Projet de centrale photovoltaïque de Saint-Brice-Courcelles

Mémoire en réponse à l'avis de la Mission Régionale d'Autorité Environnementale Grand-Est
en date du 08/04/22

Avril 2022

Fig1 Plan lié à l'AP n°2011/242 Figure 86 : Plan du parc d'activité de la Malle – Zone Bleue : Parcelles du projet (source : DRAC 51, 2011)

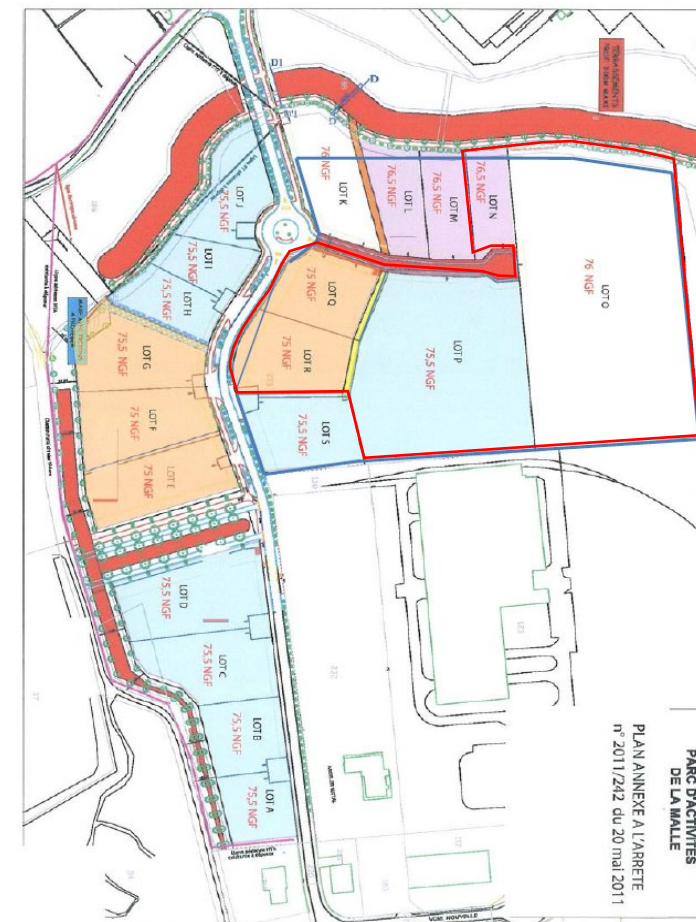
« L'Ae recommande de préciser les impacts des 2 options possibles du système d'ancrage et justifier le ou les choix retenus. »

Le plan ci-contre figurant page 130 de l'étude d'impact montre le plan annexé à l'arrêté n°2011/242 et défini (en bleu) le zonage dans lesquelles les prescriptions archéologiques cités ci-dessus s'appliquent. La parcelle AC295 (ajoutée en rouge sur le plan) sur laquelle la partie nord du projet prend place, est directement concernée par cet arrêté préfectoral.

Ainsi à travers les prescriptions archéologiques concernant la zone d'implantation du projet émises en 2011, le projet dispose d'environ 1.5m d'implantation potentielle.

Pour un système d'ancrage en pieux, il est nécessaire de pouvoir enfoncer les pieux à une profondeur inférieure à 1,5m pour garantir une stabilité optimale des fondations.

Ainsi, au regard des prescriptions archéologiques concernant la zone d'étude, la zone nord du projet ne peut pas accueillir un système d'ancrage en pieux.

Fig4 : carte du temps de retour énergétique page 17 du document "Le Solaire photovoltaïque en France : réalité, potentiel et défis

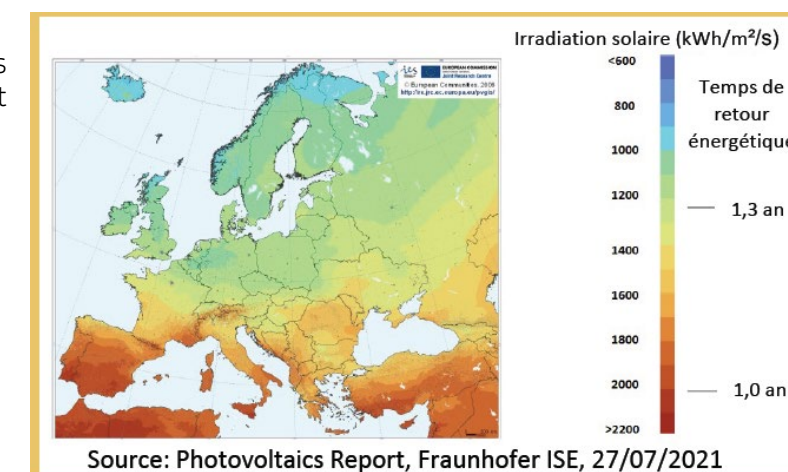
« L'Ae recommande au pétitionnaire de préciser le temps de retour énergétique de l'installation, en prenant en compte l'énergie utilisée pour le cycle de vie de panneaux photovoltaïques et des équipements (extraction de matières premières, fabrication, installation, démantèlement, recyclage) et celle produite par l'installation. »

« En France, le temps de retour énergétique est d'environ 1 an.

La carte ci-contre montre que les installations PV du nord de l'Europe ont besoin d'environ 1.2 an pour produire la même quantité d'énergie que celle consommée pour leur fabrication, tandis que pour les systèmes PV du sud il suffit d'un an ou moins. »
